有識者会議（第2回）の主なポイントと宿題項目

2013/07/19 r23

J-PARCハドロン実験施設における放射性物質漏えい
事故検証に係る有識者会議

第3回有識者会議
2013/07/20 KKRホテル東京

第1段階: EQシステムの誤作動に関する再発防止策

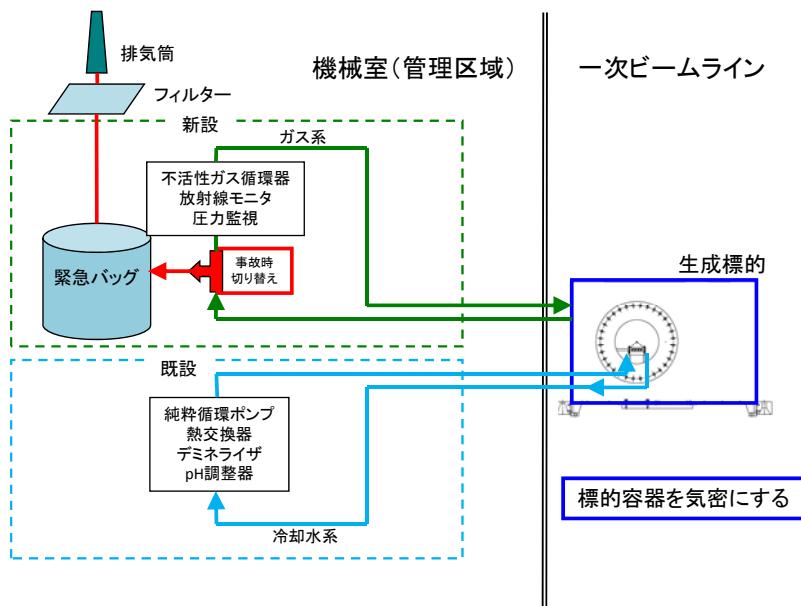
遅い取り出し用電磁石電源が、指令信号に正しく応答せず、しばらくして突然大電流を電磁石に流した。

- ・取り出し開始から約0.3秒間、指令値に応答せず。
- ・約0.3秒後に応答が回復。電源制御部は159 Aのステップ指令として応答。その際、過電圧と電流偏差異常(トラッキングエラー)が発報。
- ・その後の調査で、159 Aのステップ指令を送ると電源の応答は事故時を再現することを確認。
- ・最初の0.3秒間に指令値に応答しなかった原因を引き続き調査中。

事象	現行	対策後
「偏差異常」の取り扱い	警報のみ	電源の非常停止 連続ビーム運転の停止
EQ電源の最大電流値	340 A	120 A
「電源非常停止」検知後の停止開始までの応答速度	> 6 ms	< 1 ms

事象	対策
連続運転時: FXキッカーの誤作動	FXキッカーの充電完了タイミングを以下の通り変更する。 取り出し開始前 → 取り出し終了直前
連続運転時: 発散用四極電磁石の非常停止	非常停止信号を検知したら 収束用四極電磁石を緊急停止 する。
加速器のビームスタディ	スタディ中はビームを ターゲットに当てず にビームダンプに導く。

第4段階：ハドロン実験ホールへの漏えい

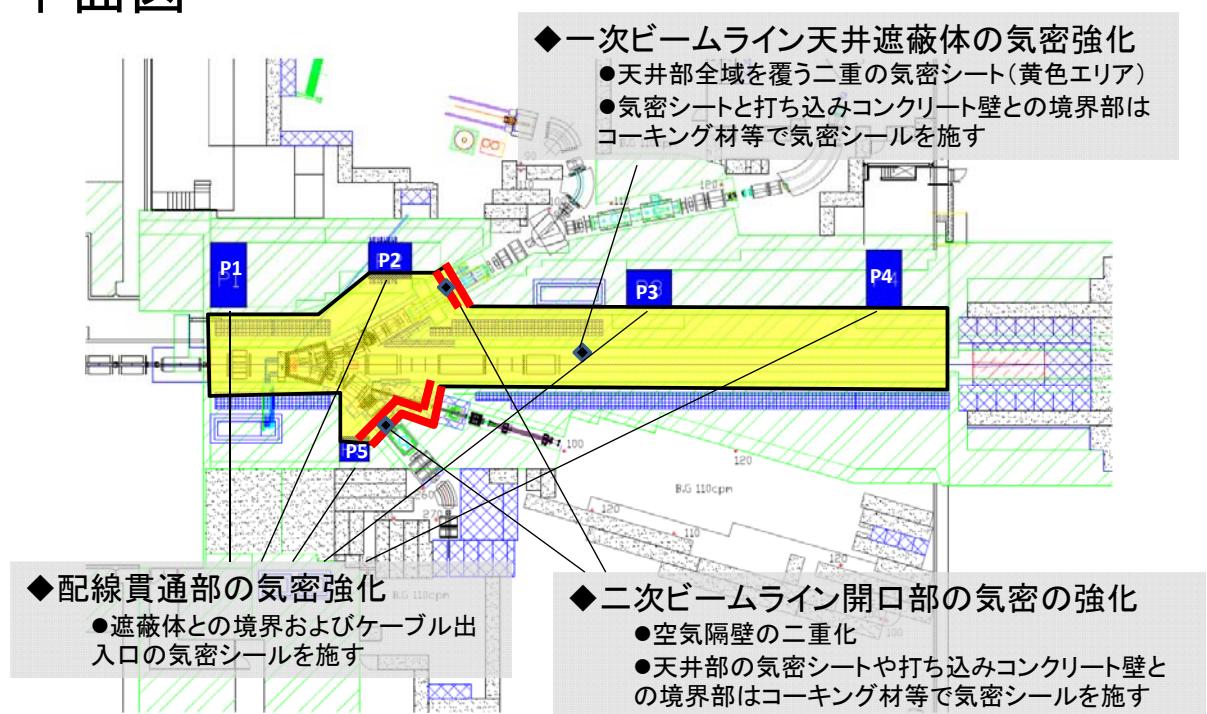
- 遮蔽壁の密封性が、放出された放射性物質の濃度に対して十分ではなかった。

- 一次ビームラインの空気遮蔽部の気密性能の強化
 - ✓ 一次ビームライン天井部気密シートの広域施工と二重化
 - ✓ 二次ビームライン開口部の空気隔壁の二重化
 - ✓ ケーブル貫通部の気密性能の強化と二重化
 - 一次ビームライン空気の放射能モニタの設置
 - ✓ 異常検知時にはビーム停止

第5段階:施設外への漏えい

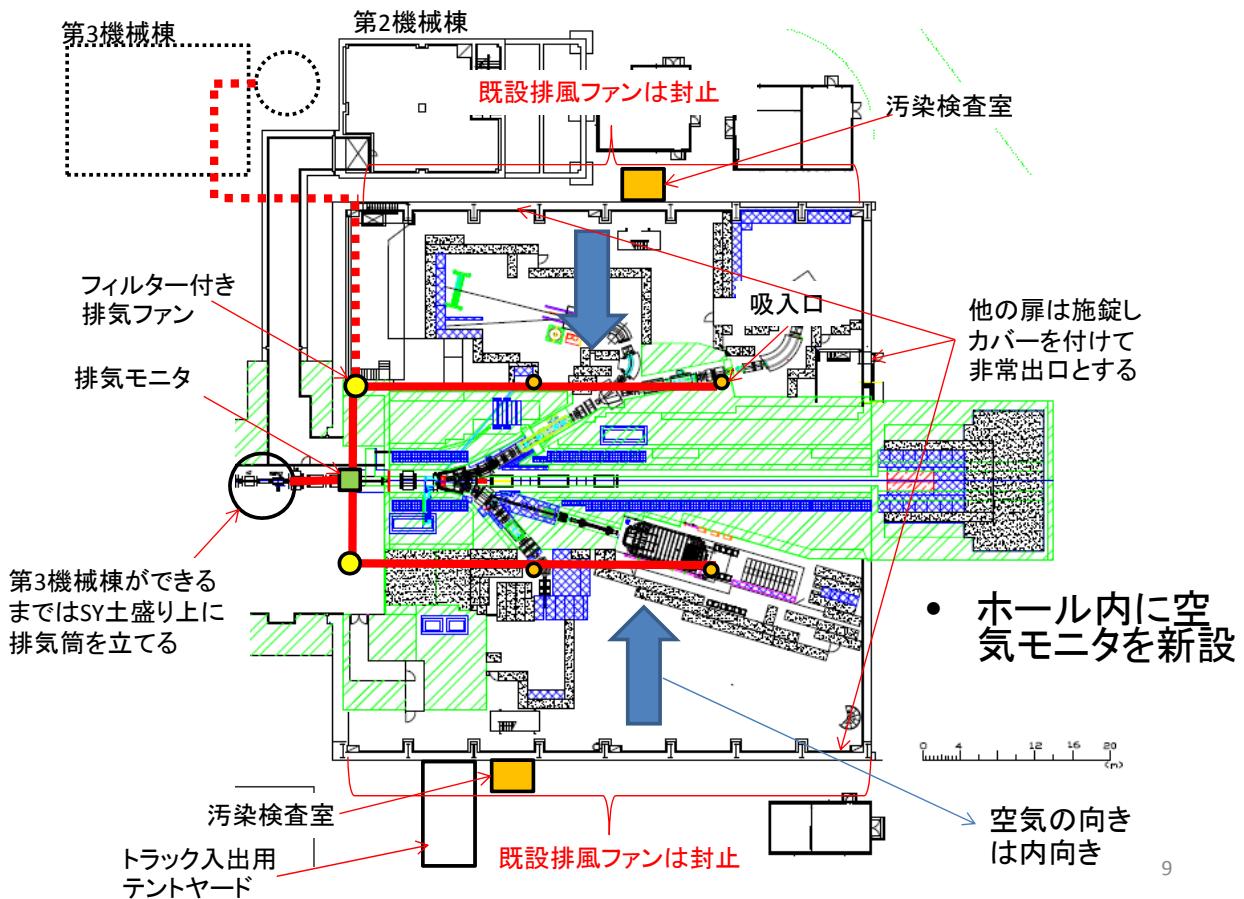
原因 排風ファンを回すことによって、漏えいした

- ・既設の排風ファンは封止。
- ・ホール内空気はフィルターを通してモニタしながら排気筒から排気。
- ・実験ホールに空気の放射能モニタを設置して、異常検知時にはビームを停止(ラドンなどの誤検出との区別が重要)。

放射線安全管理設備の改善

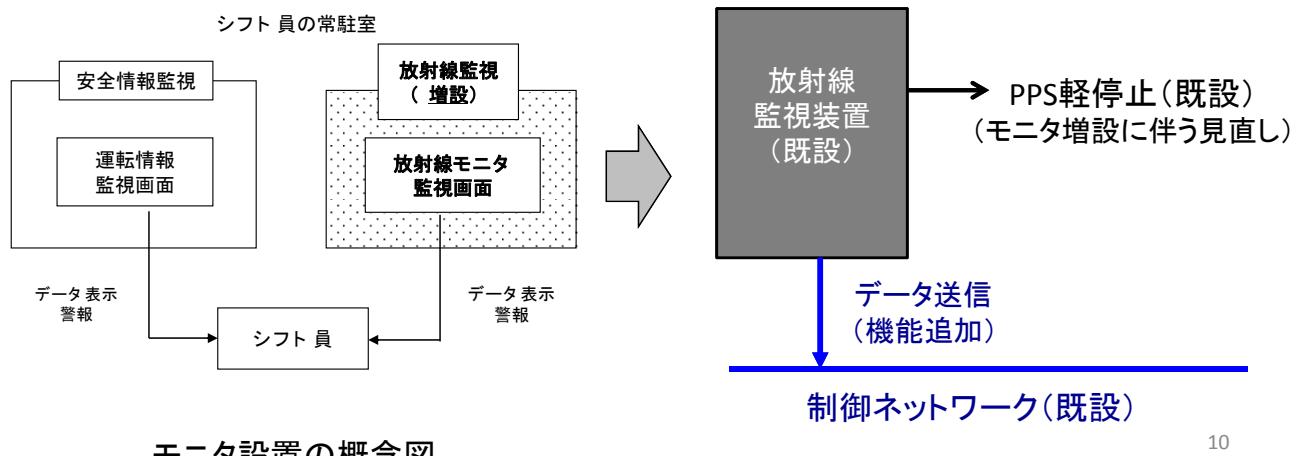
2- ⑤ 放射線モニターの情報を適切に共有できるように、体制の整備と並行に進めるべ

き。（馬場作業部会委員）

- KEK側モニタにも警報機能を追加。
- 表示端末を必要箇所に増設し、シフト員等にモニタ情報を提供する。

- 制御ネットワーク上でのモニタデータ提供について、各施設と協力して検討を進める。
